**LINEA PISTOIA - LUCCA - VIAREGGIO/PISA
RADDOPPIO DELLA LINEA PISTOIA - LUCCA - PISA S.R.
TRATTA PESCIA - LUCCA**

01-QUADRO SINOTTICO

Integrazioni e chiarimenti nell'ambito del procedimento di Verifica di assoggettabilità
di cui all'art.19 del D.Lgs 152/2006 e all'art.48 della L.R.10/2010
relativamente al progetto di "Raddoppio della tratta Pescia-Lucca"

CB1 - F.V.LUCCA km. 43+767.00

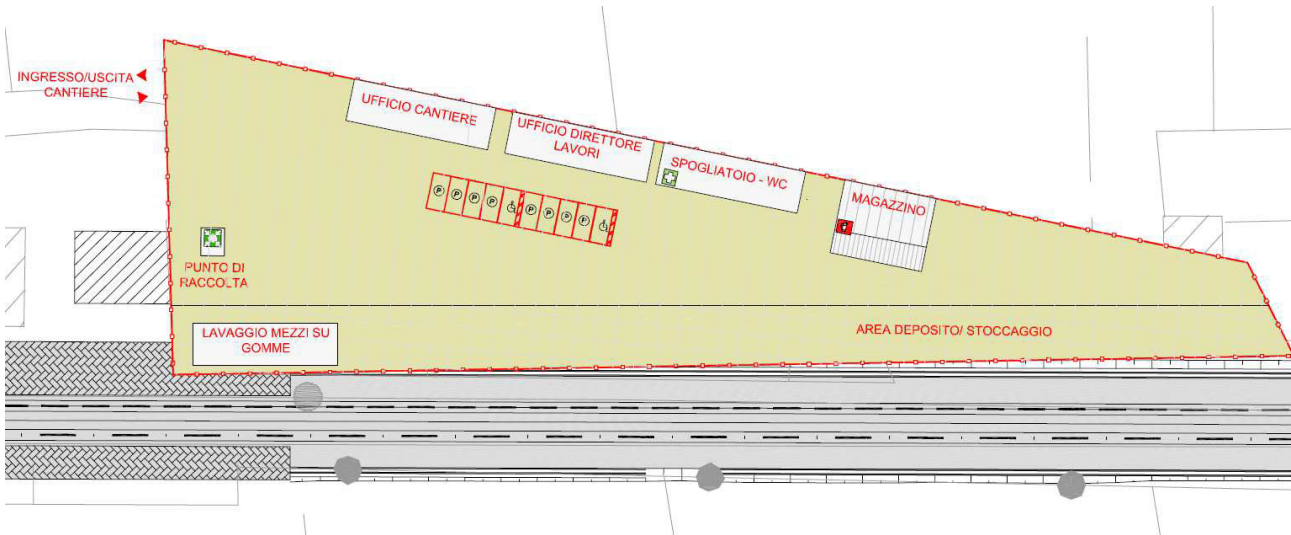
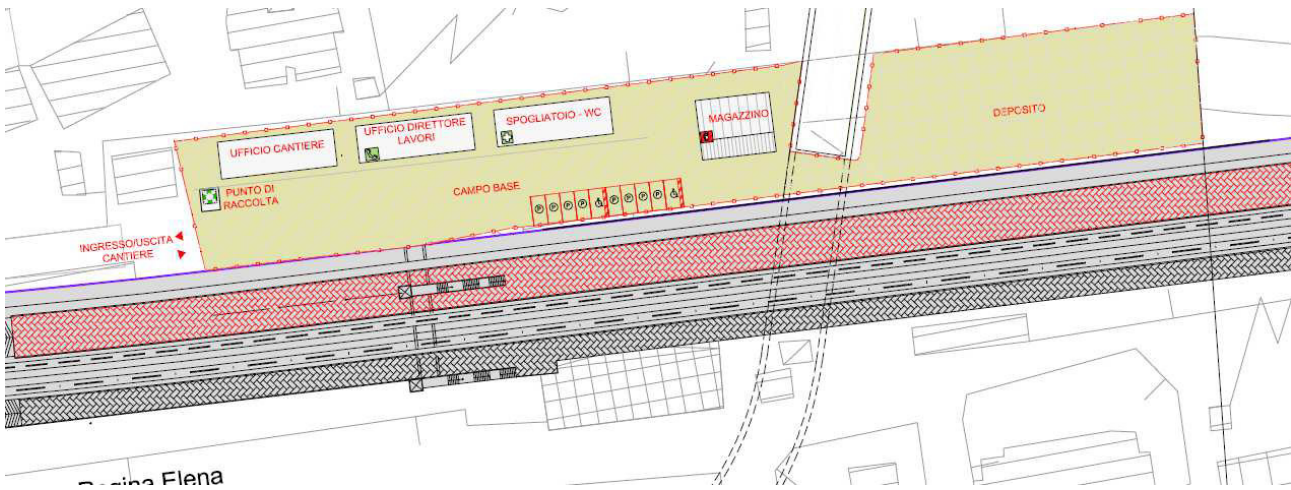
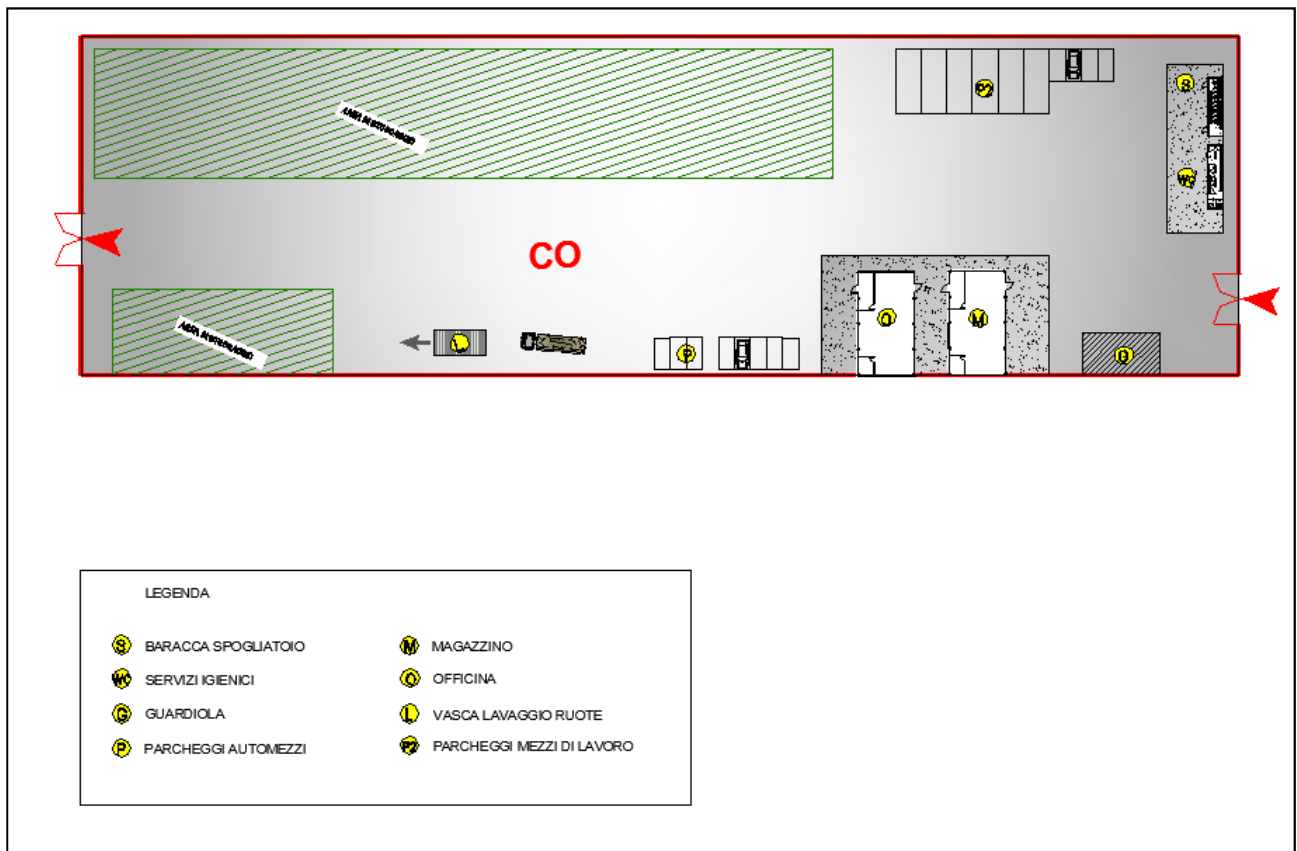
- a) *Si chiede di indicare, a livello preliminare di definizione, per ogni area di cantiere prevista (4 cantieri base e 8 cantieri operativi):*
- *I layout e le principali attività che verranno svolte;*
 - *Le aree adibite alle diverse lavorazioni e stoccaggio dei materiali di risulta;*
 - *Le aree destinate ad ospitare terre, rifiuti e "tolto d'opera" (materiale che il proponente intende gestire ai sensi dell'art. 230 del D.Lgs. 152/06);*
 - *Gli accorgimenti che il proponente intende adottare per contenere il dilavamento e l'eventuale dispersione del materiale;*
 - *La posizione del previsto impianto lava-ruote con indicazione delle modalità di trattamento delle acque (si ricorda che gli scarichi dell'impianto sono assimilabili ad acque industriali) individuando per ogni impianto il recapito finale;*

Considerate le superfici interessate dai cantieri, si evidenzia la necessità di appositi sistemi di regimazione e gestione delle acque meteoriche dilavanti, così come normato dall'art. 40 ter del DPGRT 46/R/2008.

A seguito di un attento studio delle aree interessate sono stati individuati 12 cantieri ubicati in modo uniforme lungo il tracciato (elab. 1346-POO-S11-PP-TR-00-01-E015).

Così come richiesto nella Nota del 25/07/2017, è stata approfondita la documentazione relativa ai layout di cantiere. Nello specifico è stato prodotto per ciascun cantiere base un apposito elaborato con un maggior livello di dettaglio.

All'interno degli elaborati 1346-PO-S11-PP-TR-00-01-E015 / E016 / E017 / E018 sono state indicate le aree dei 4 Cantieri Base. In ciascun elaborato sono indicati i baraccamenti localizzati nell'area logistica e le zone di Deposito/stoccaggio nell'area Operativa.

Figura 1 Configurazione e risultati dell'applicazione del codice CALINE

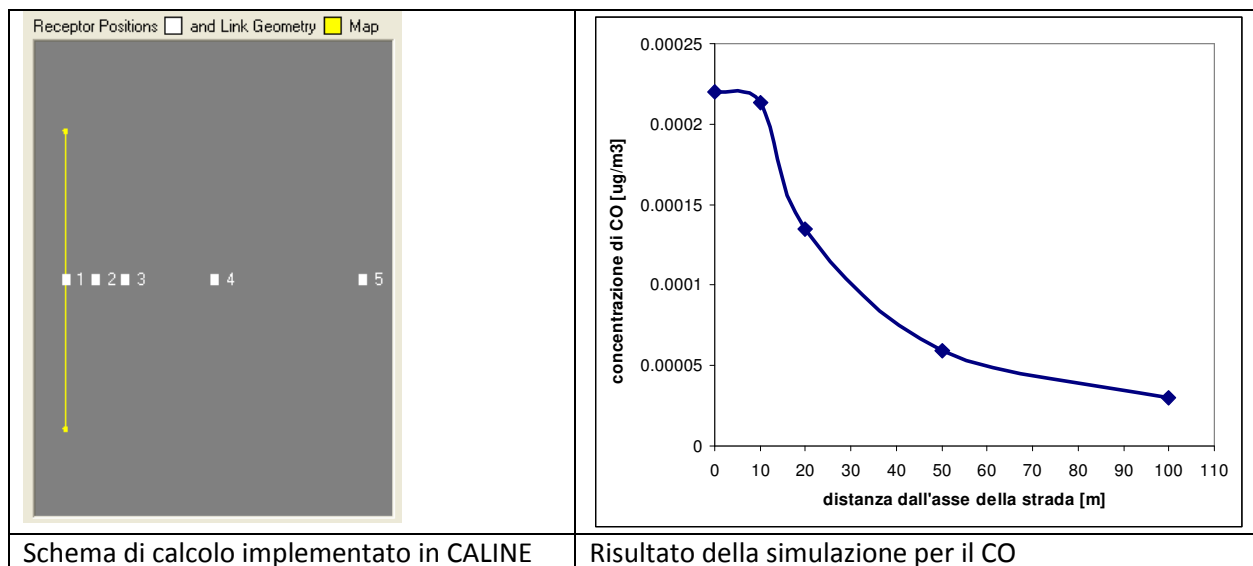
- b) *Si chiede di integrare la documentazione presentata con riferimento alla componente infrastruttura, quantificando l'incremento di traffico pesante indotto sulla SR 439 nella fase di realizzazione dell'opera, i relativi impatti e le misure di mitigazione eventualmente necessarie.*

Utilizzando l'incremento di traffico sopra dettagliato si è potuto valutare il potenziale impatto degli inquinanti considerati quali PM₁₀, NO₂ e CO sulle aree circostanti. Si sono simulate le condizioni di peggiore incidenza della velocità del vento e di direzione del vento rispetto all'asse della strada preso a riferimento, posizionando quattro recettori a distanza rispettivamente pari a 10, 20, 50 e 100 metri dall'asse della strada, così come mostrato nella seguente figura.

I risultati della simulazione riportano quindi come le concentrazioni degli inquinanti sono non significative rispetto ai limiti di qualità dell'aria, sia per la protezione della salute che per la protezione della vegetazione secondo quanto disposto dal D.Lgs. 155/2010 e smi (Attuazione della direttiva 2008/50/CE relativa alla qualità dell'aria ambiente e per un'aria più pulita in Europa).

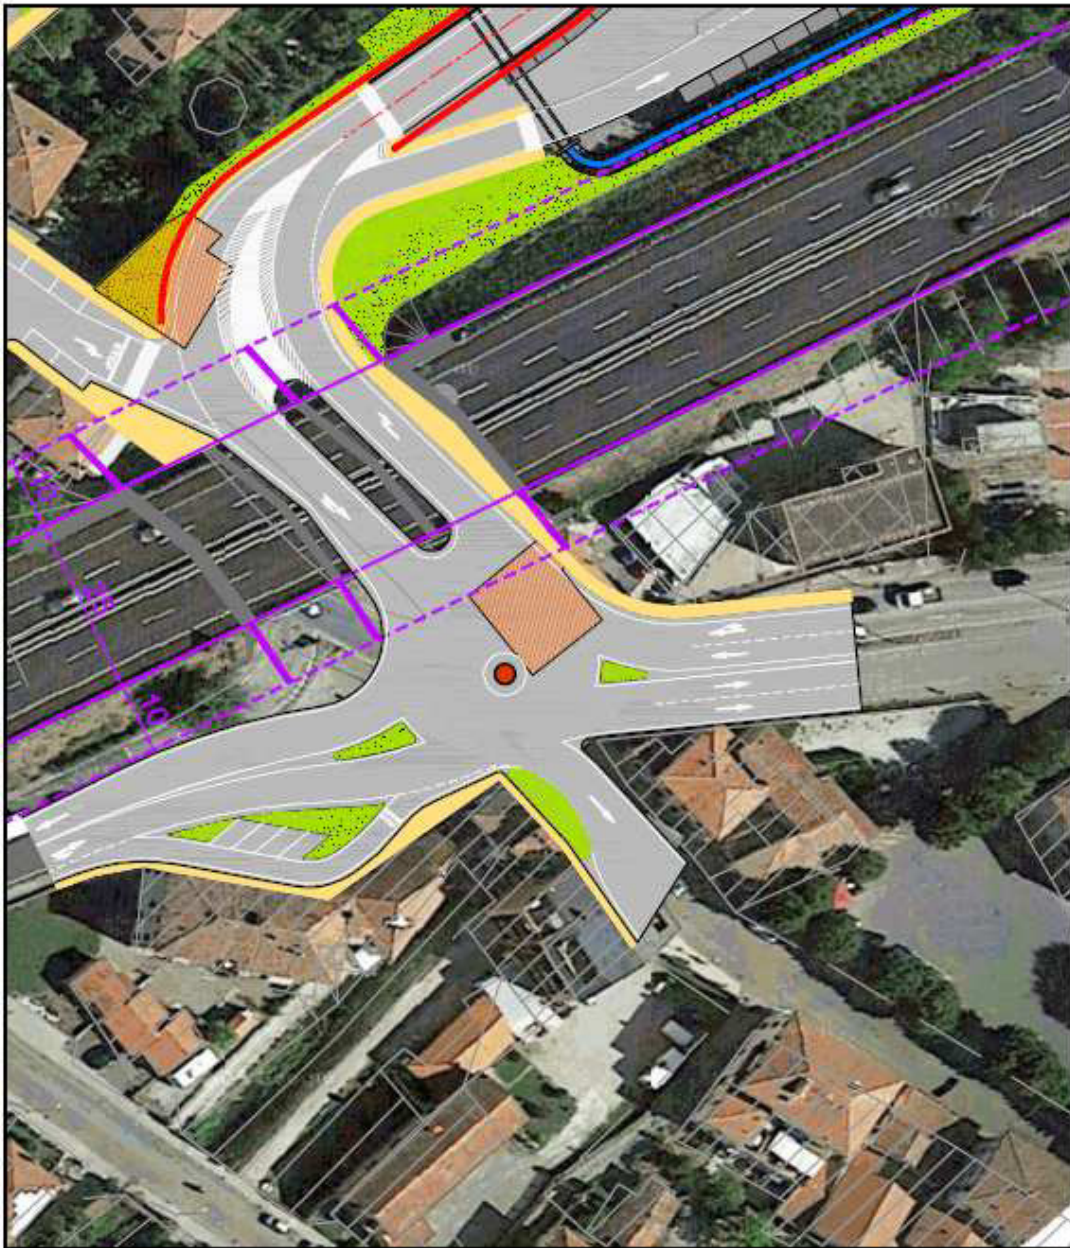
d) Si chiede di indicare tutte le opere interferenti con l'autostrada A11 e la loro distanza da tale viabilità, in particolare in prossimità della progressiva autostradale km 50+900, ove è prevista la realizzazione di un parcheggio, due strade adiacenti alla carreggiata ovest, una rotatoria e la sistemazione della viabilità in adiacenza alla carreggiata est dell'autostrada. In merito alla distanza dei nuovi manufatti con l'A11, si fa presente la richiesta della Società Autostrade per l'Italia, che si allega, di garantire una fascia libera di almeno 10 m da ambedue le carreggiate, per consentire un futuro ampliamento della sede autostradale: si chiede a RFI le proprie considerazioni in merito.

Per ottimizzare il progetto è stato traslato il tracciato della viabilità lato Firenze in modo da utilizzare la campata inutilizzata lato nord e la campata centrale del sottovia e allontanando il tracciato della viabilità dall'Autostrada. Ciò comporta necessariamente la demolizione di due fabbricati in adiacenza dell'Autostrada uno lato piazza del Porto e l'altro lato via Francesca Romea. Queste demolizioni permettono di ridisegnare la rotatoria di Piazza del Porto, migliorare l'immissione sotto il ponte autostradale, nell'attuale configurazione, consentendo il passaggio di tutti i veicoli con velocità compatibile con la contigua intersezione a rotatoria di Piazza del Porto ed inferiore a 40 km/h. La soluzione progettuale è quella riportata nelle tavole seguenti:

Per l'eventuale futura realizzazione della terza corsia autostradale nel caso peggiore di un eventuale ampliamento asimmetrico degli attuali impalcati, le nuove strutture dovrebbe attraversare le due corsie della viabilità a campata unica almeno lato rotatoria di Piazza del Porto ed il prolungamento della spalla e della pila lato est comporterebbero una leggera modifica della rotatoria stessa per poter garantire l'iscrizione dei veicoli e la visibilità. Le modifiche eventualmente da apportare non sono di tipo strutturale ma riguarderebbero la sede stradale e la segnaletica a terra.

E' stato verificato anche un eventuale ampliamento simmetrico dell'attuale configurazione degli impalcati pari a m 5,00.

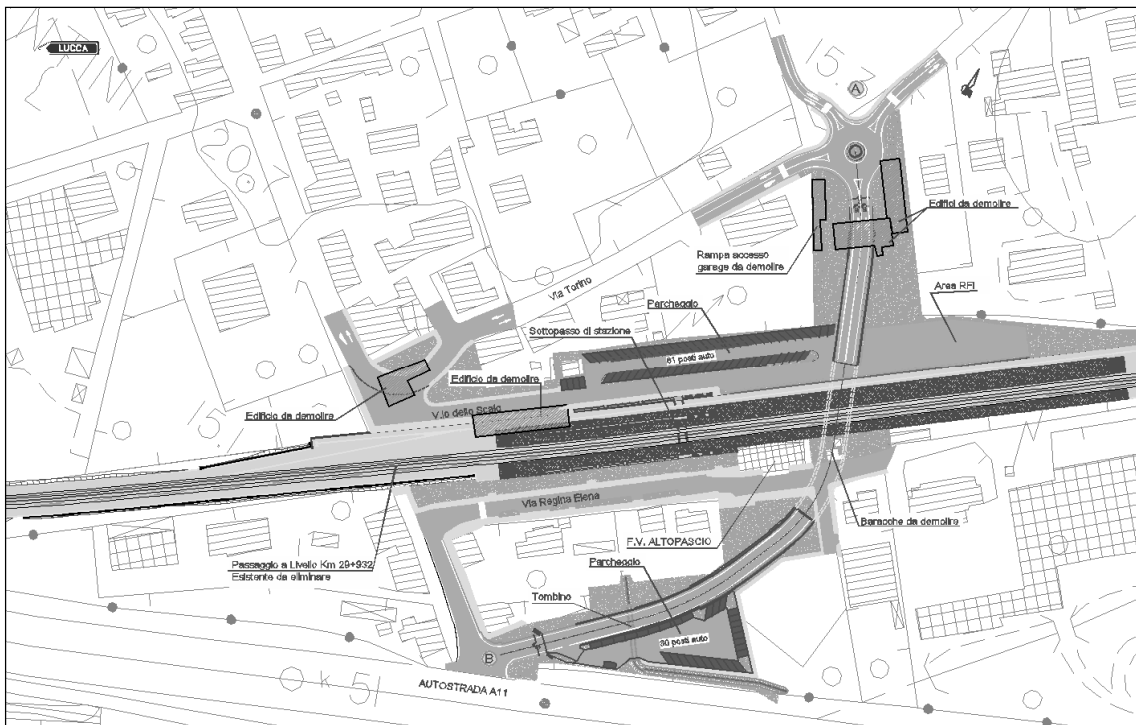
- e) *Si chiede di approfondire le valutazioni effettuate tenendo conto delle modifiche alla viabilità stradale e delle possibili sovrapposizioni delle fasce acustiche, in particolare si fa presente che nella documentazione non è riportata alcuna valutazione dell'impatto acustico associato alla realizzazione ex-novo o modifica della viabilità interferente con la linea ferroviaria, sia in ambito urbano che extraurbano e alla soppressione dei passaggi a livello. Si chiede inoltre di analizzare le situazioni di sovrapposizione di fascia acustica con altre infrastrutture più o meno importanti presenti sul territorio ed intercettate o avvicinate dall'opera in progetto (ad esempio: l'autostrada A11, la SS n. 439, le Strade provinciali n. 3, n. 6, n. 23, n. 33). Tale analisi è fondamentale per la corretta verifica del rispetto dei limiti di legge in quanto nelle zone di sovrapposizione delle fasce di pertinenza è necessario valutare i livelli di rumore complessivamente prodotti da tutte le infrastrutture concorrenti e confrontare tali livelli con il valore limite maggiore fra i limiti previsti per le singole fasce sovrapposte (come da DM 29/11/2000)*

All'interno del "Quadro di riferimento ambientale" 1346-PO-S11-PP-TSNA-00-01-E005, nello "Studio di prefattibilità ambientale" 1346-PO-S11-PP-TR-00-01-E001 e nello "Studio acustico-Relazione generale" 1346-PO-S11-PP-TR-00-01-E009 vengono approfondite le valutazioni tenendo conto delle modifiche alla viabilità stradale e vengono analizzate le situazioni di sovrapposizione di fascia acustica con altre infrastrutture.

Si descrive l'impatto acustico connesso agli interventi sulle viabilità interferenti il raddoppio della linea ferroviaria Pistoia-Lucca-Pisa nel tratto Pescia Lucca.
